### 1. Tektur

vom 29.04.2021 zum Feststellungsentswurf vom 19.06.2019

Unterlage / Blatt-Nr.: 16 / 3 T1  
Lageplan Leitungen  
Bau-km 1+500 bis 2+400

**St 2435 St 2437 Lohr a. M. - Karlstadt B 27**  
**Ortsumgehung Wiesenfeld**

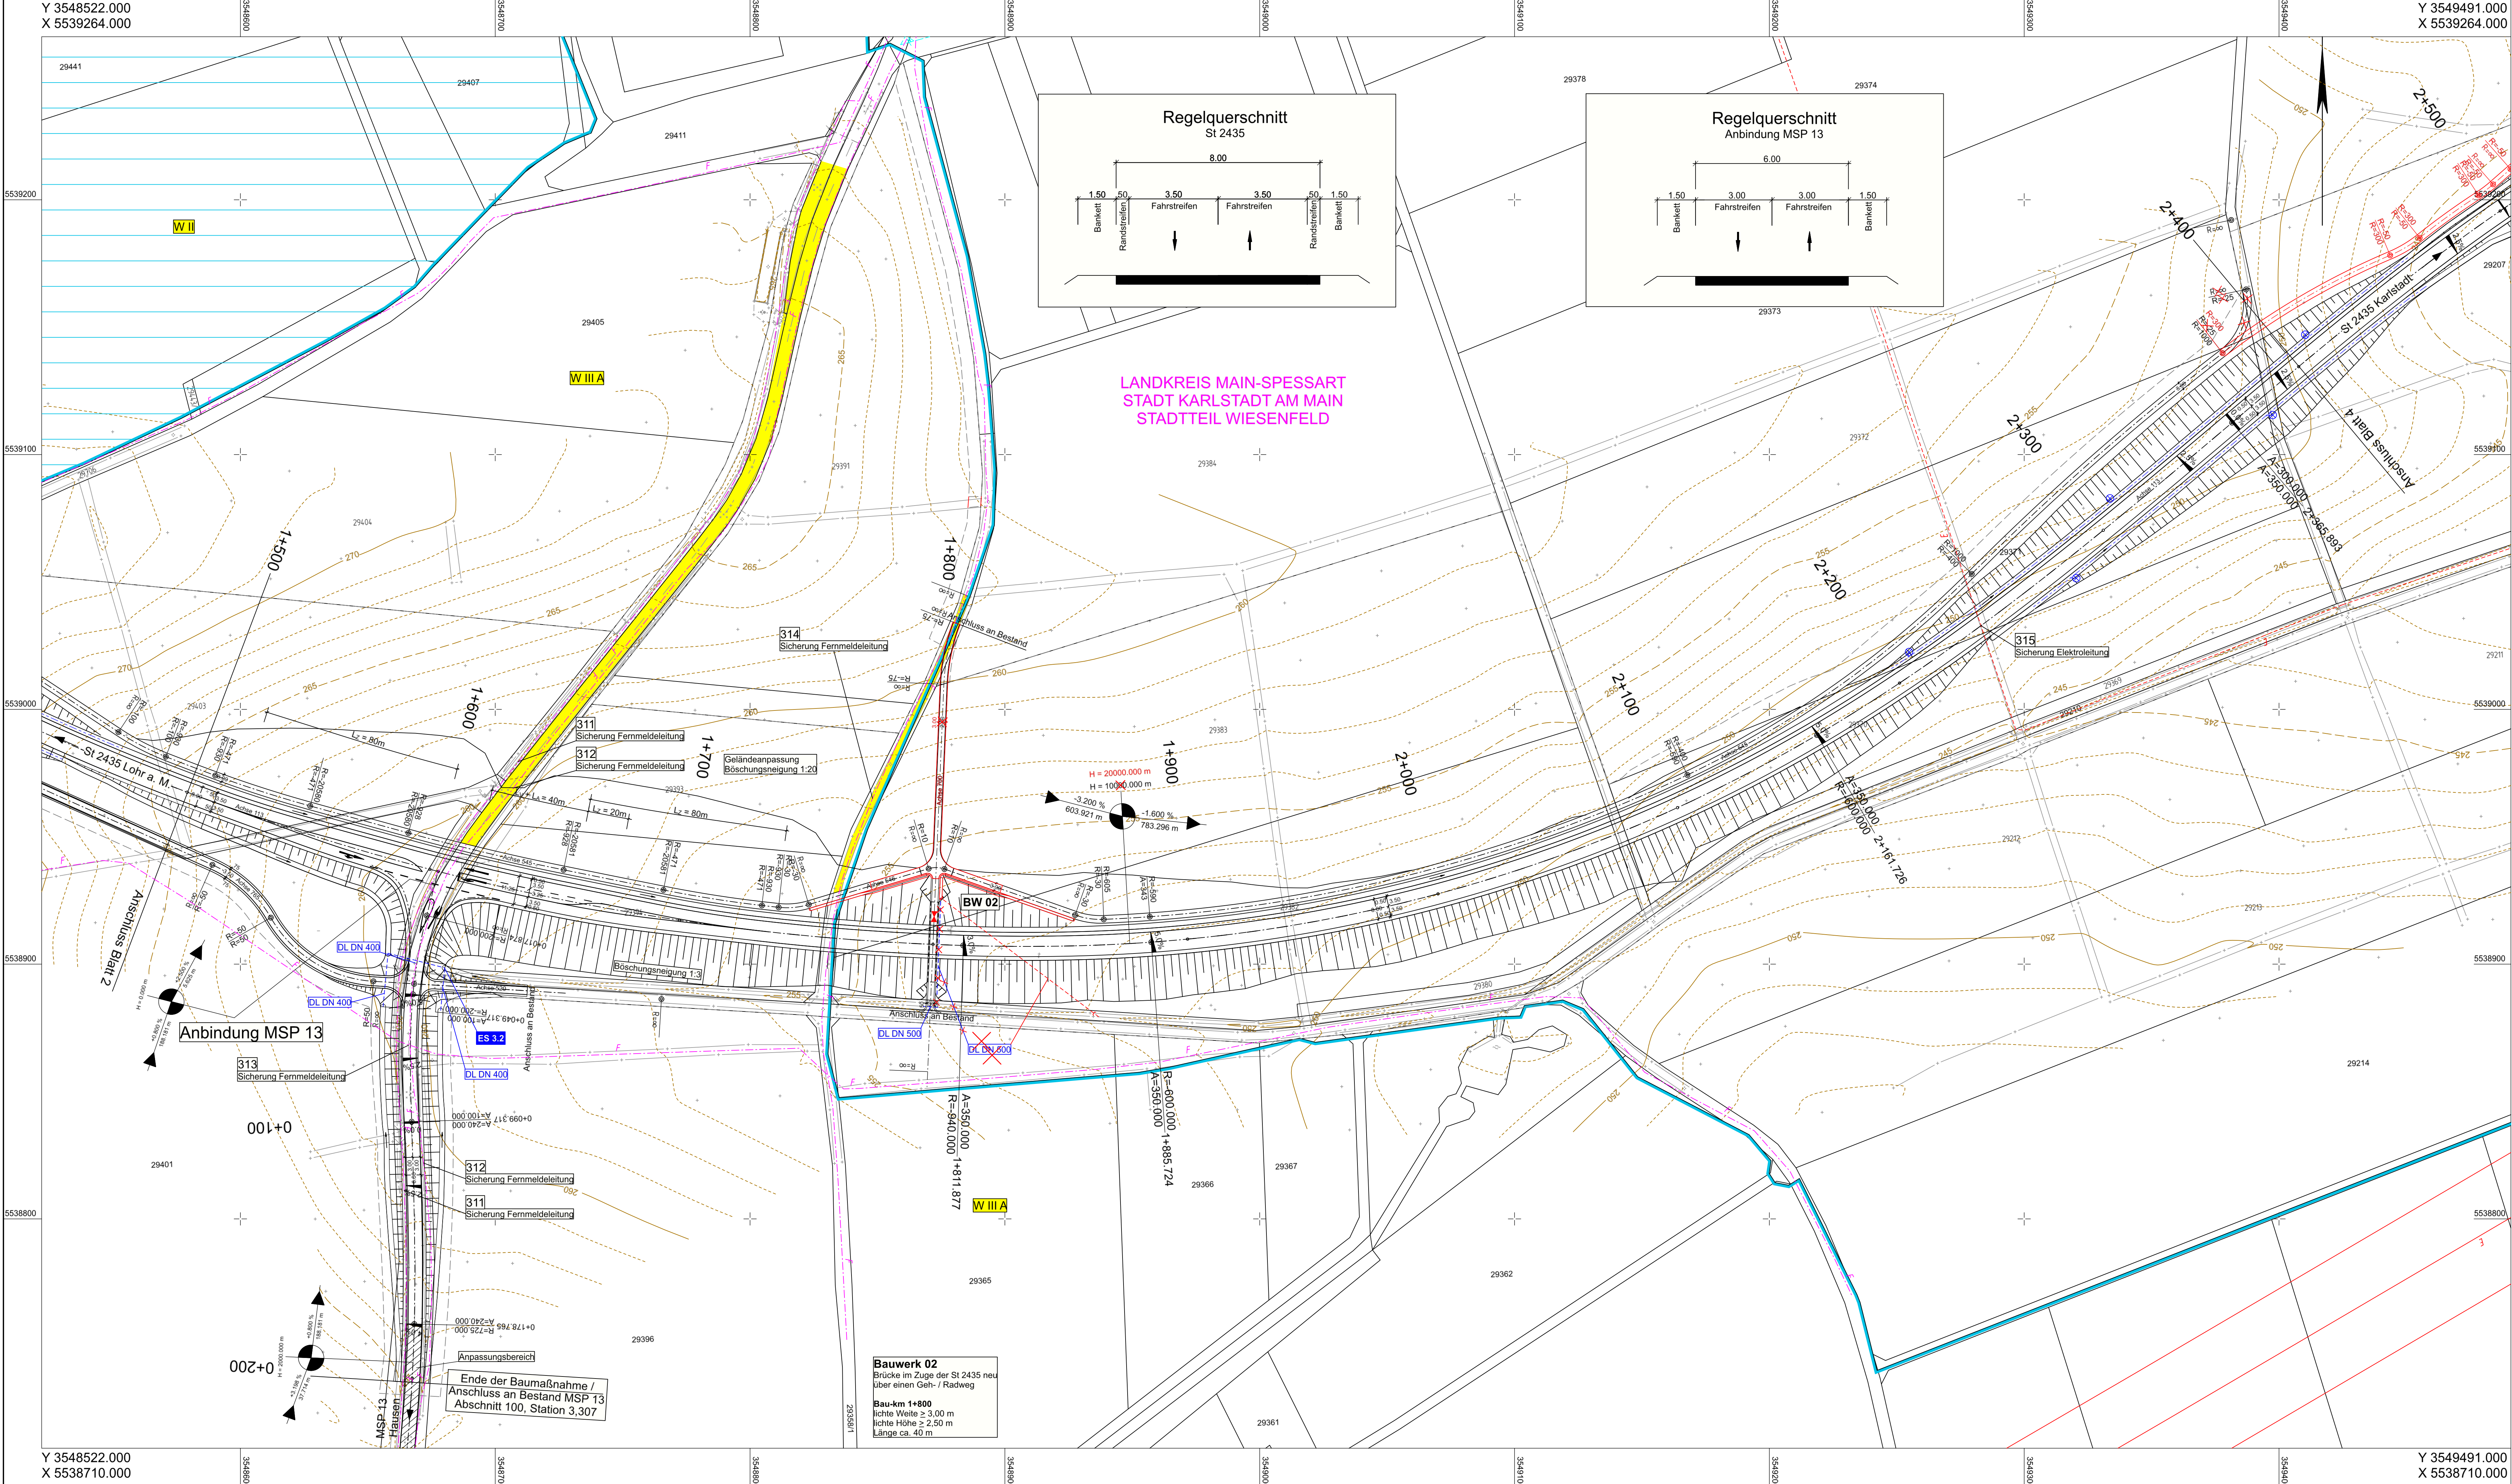
| T1  | Anpassung Feld- und Waldweg mit Entwässerungsmulde            |
|     | DL DN 500; Korrektur Baufeldgrenze                            |
|     | Anpassung Halbmesser Station 1+877                            |
